Wyjaśnienia do pytań nadesłanych drogą mailową 7
Zapytanie Ofertowe nr 30 04 2021 GW
wybór Generalnego Wykonawcy

W imieniu firmy Selvita S.A. w związku z pojawieniem się pytań dotyczących opisu przedmiotu Zapytania ofertowego nr 30 04 2021 GW na wybór Generalnego Wykonawcy, wyjaśniamy (odpowiedzi kolor czerwony):

Rysunek 4.2.1 Schemat uproszczony dygestorium – pomieszczenie z nawiewem ogólnym

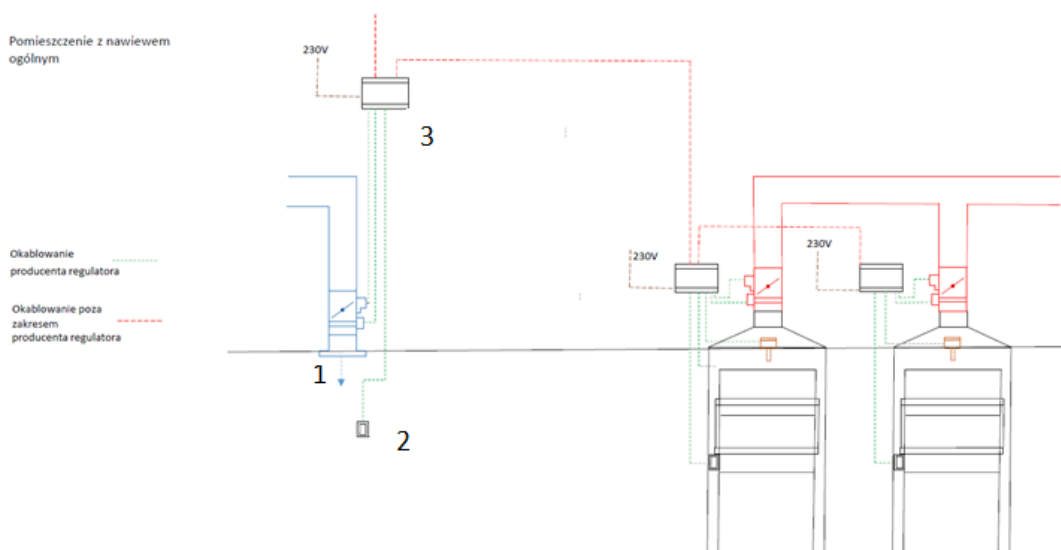
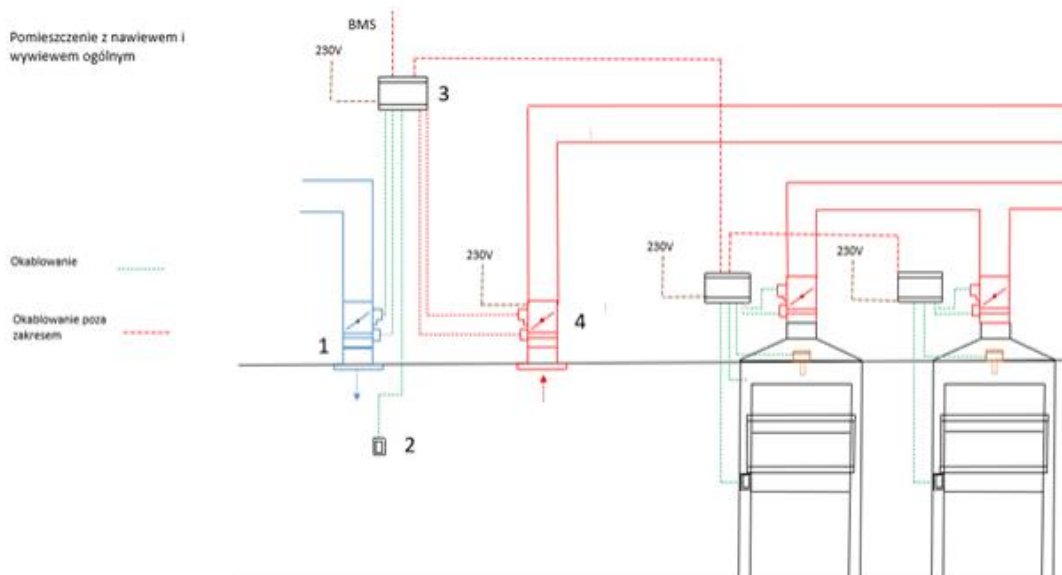
3. Prosimy o wyszczególnienie/uszczegółowienie co powinno wchodzić w skład systemu sterowania powietrzem dla laboratorium (Zakres Generalnego Wykonawcy)? Prosimy o potwierdzenie czy urządzenia dostarczane przez Zamawiającego posiadają elementy/składowe systemu sterowania powietrzem dla laboratoriów oraz jakie będą to elementy (np. typy paneli sterujących dygestoriami, wyłączniki, przepustnice, sterowniki, itp.)

Odpowiedź: Należy przyjąć elementy zgodnie ze schematami przedstawionymi poniżej oraz zgodnie z opisem technicznym branży wentylacji:

Pkt. 4.2.2 opisu technicznego

1 – regulator VAV nawiewny z szybkim siłownikiem 2,5s,

2 – dotykowy panel sterujący

3 – sterownik elektroniczny „master”

- 1 – regulator VAV nawiewny z szybkim siłownikiem 2,5s,
- 2 – dotykowy panel sterujący
- 3 – sterownik elektroniczny „master”
- 4 – regulator VAV wywiewny z szybkim siłownikiem 2,5s
